Zylinderlaufbuchsen OM 457 Euro 4

Änderung des Buchsensitzes und der Abdichtung

Fahrzeug	Motor	Kolbenschmidt Nr.
Mercedes-Benz Euro 4; Baujahr 1998 →	OM 457.948/950-954/957/959/961/964-969/973/974/976/977/980/981	89 867 110

Abb. 1

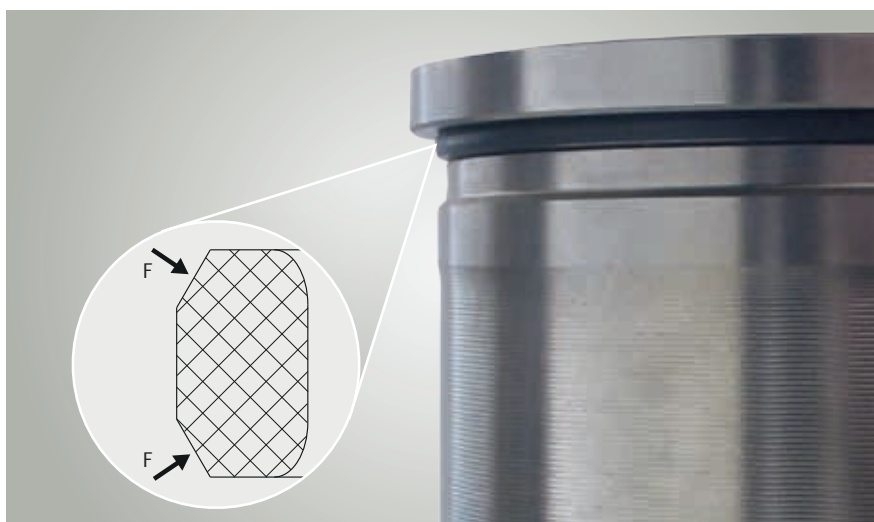
Die neue Ausführung der Zylinderlaufbuchse hat unterhalb des Buchsenbundsitzes eine Nut für einen zusätzlichen Dichtring (Abb. 1).

Beachten Sie die Einbaulage des Dichtrings. Beide Fasen des Dichtrings (F) müssen nach außen zeigen.

Die neue Ausführung der Zylinderlaufbuchse erfordert eine gerundete Fase am inneren Durchmesser des Buchsensitzes (Abb. 2). Prüfen Sie vor dem Einbau, ob der Motorblock mit einer gerundeten Fase ausgeführt ist. Wenn keine gerundete Fase vorhanden ist (A), muss die Rundung an die vorhandene flache Fase angebracht werden (B).
